SAMRÅDSREDOGÖRELSE

2014-04-14

Dnr KFKS 2012/491-214

Detaljplan för flerbostadshus vid Ektorpsrondellen, Nacka kommun

10. Fortum

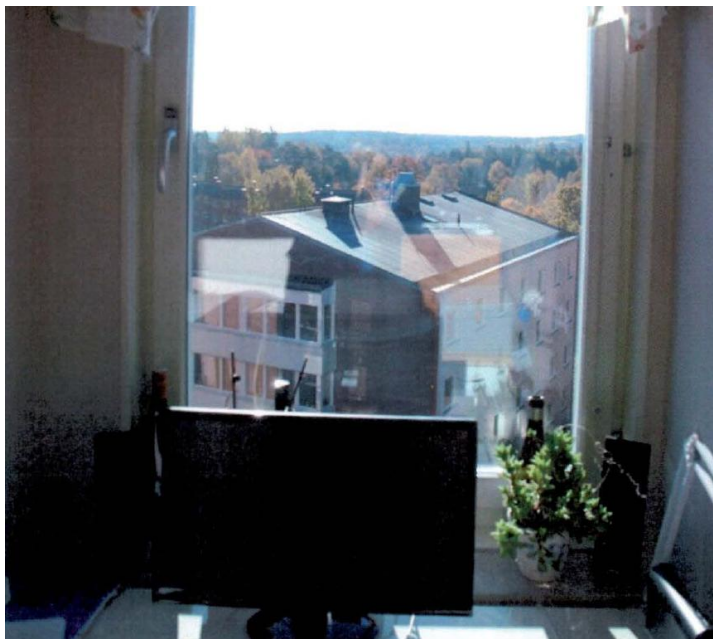
Hänsyn måste tas till befintlig ledning inom området. Vidare utredning bör visa om flytt av ledningen behövs.

Om befintliga ledningar måste flyttas bekostas flytten av exploitören.
